ც ნ ო ბ ა

დამკვეთი: ამხანაგობა „ახალი დიღმის მასივი“

მისამართი: ქ.თბილისი, ლუბლიანას ქუჩის მიმდებარე ტერიტორია

ფუნქციური დანიშნულება: მრავალბინიანი საცხოვრებელი სახლების კომპლექსის პირველი კორპუსი

ლუბლიანას ქ. №42 მიმ.	23.08.2013
მისამართი: ქ. თბილისი,	მასშტაბი: 1:400

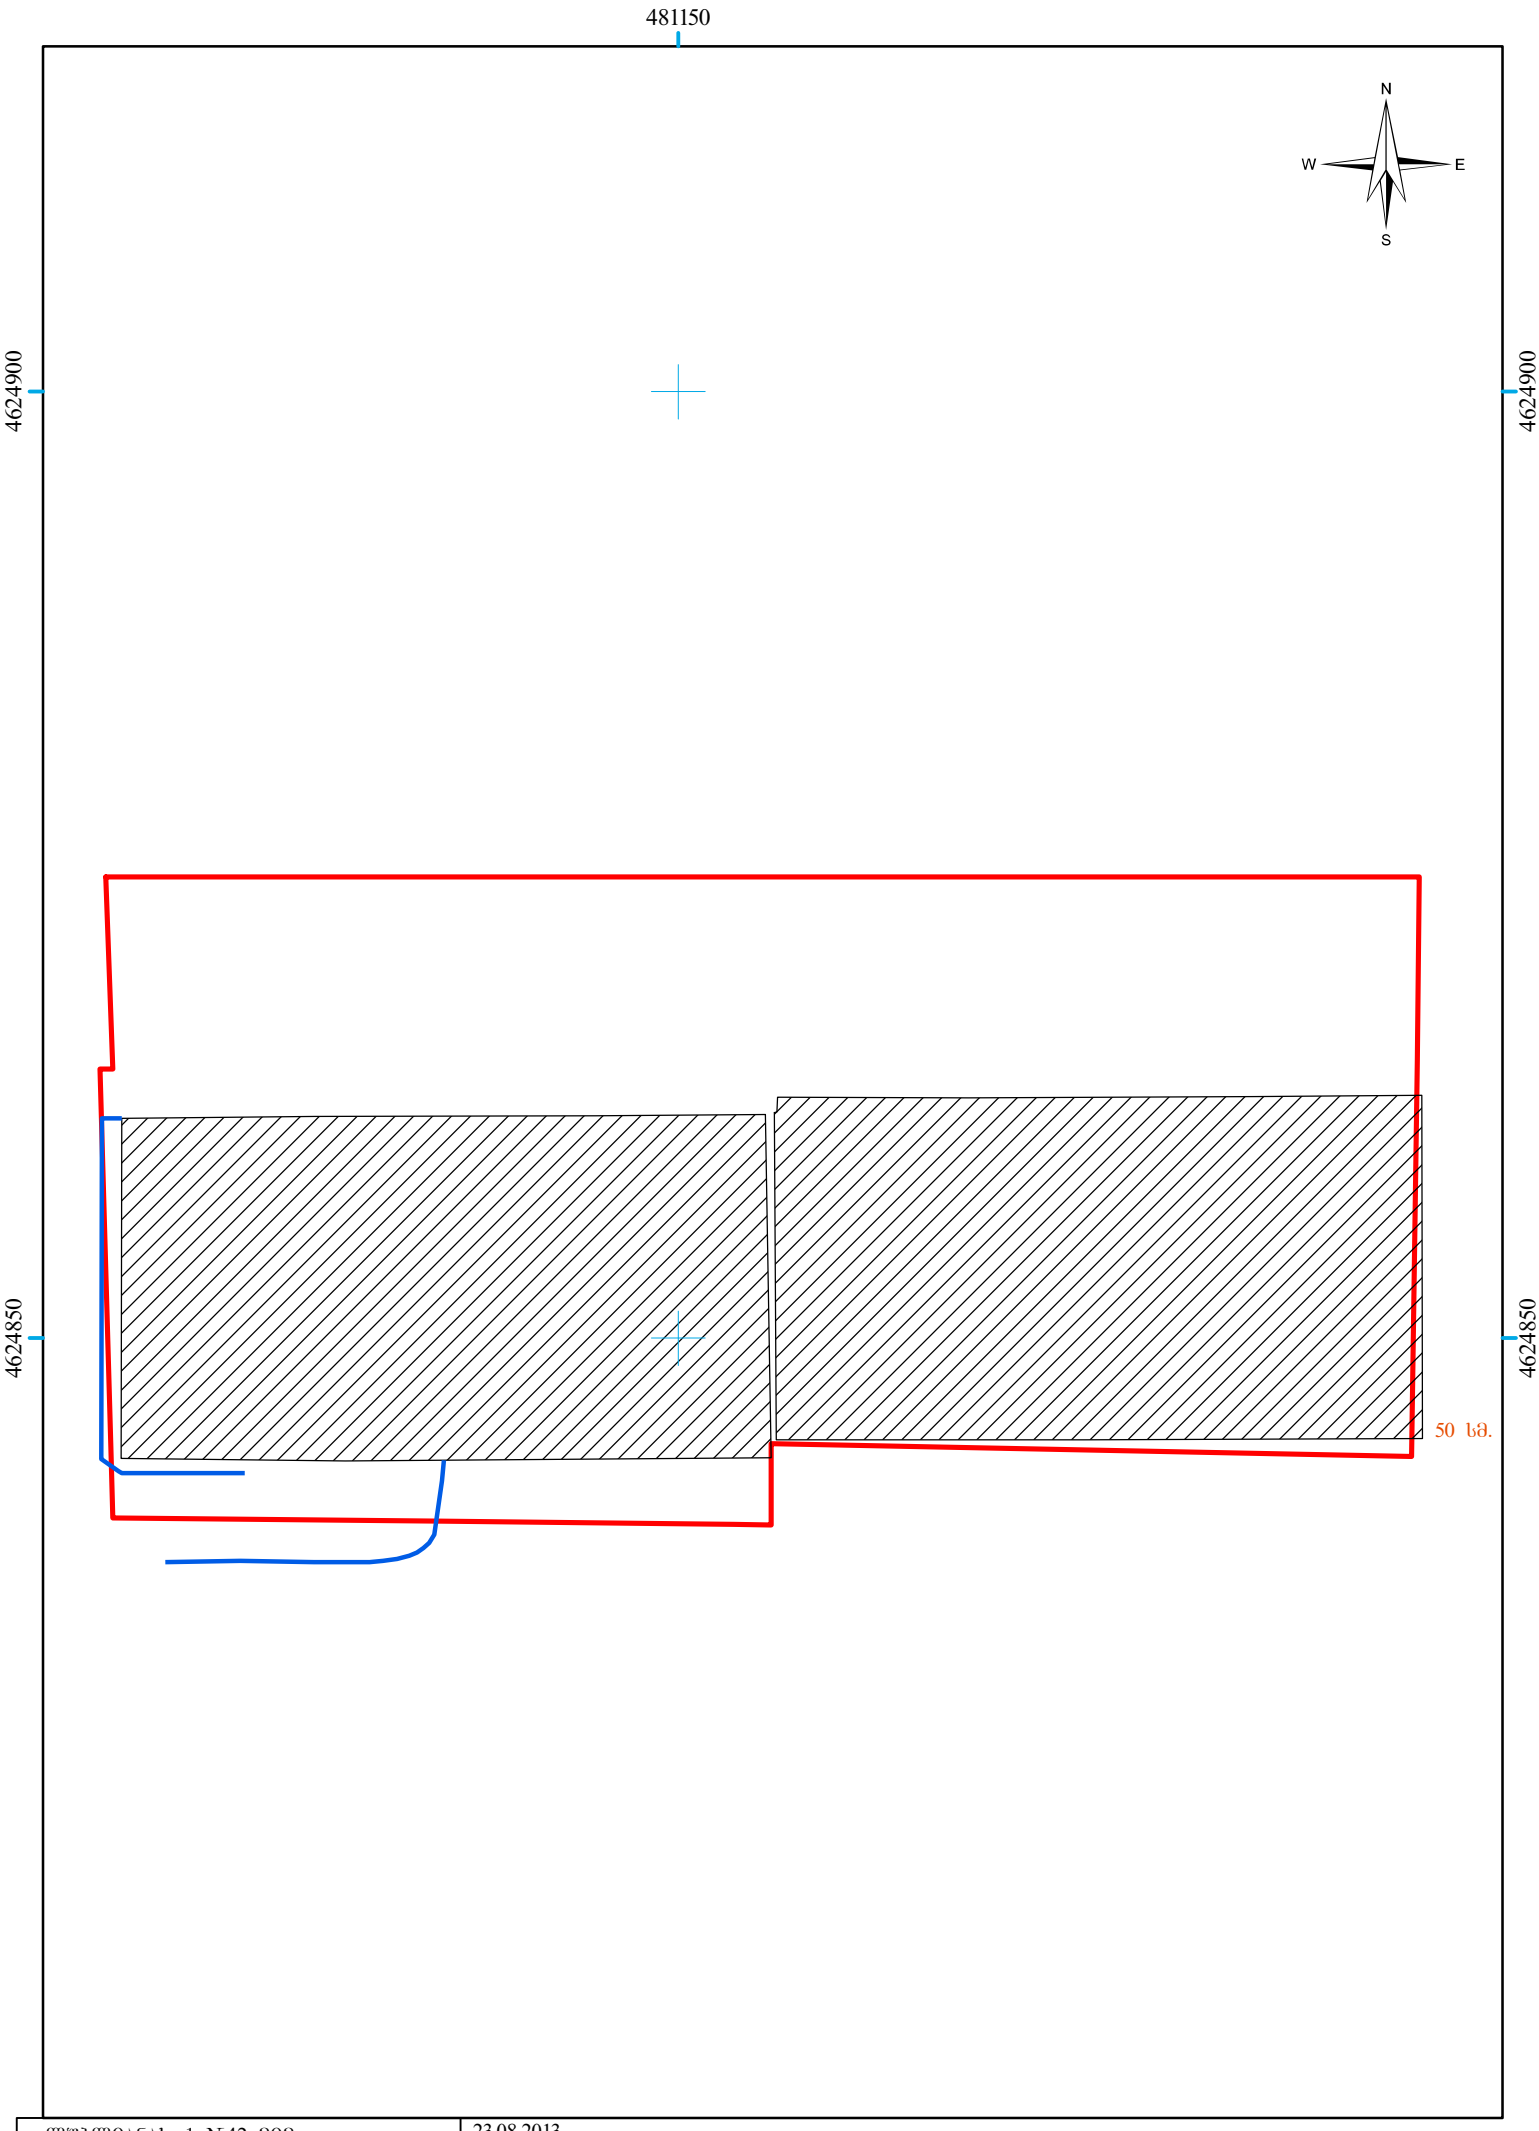
გვერდით ფასადის მხარეს საყრდენი ღობის კედელი და პანდუსის კედელი ცდება საკადასტრო წითელ ხაზებს.
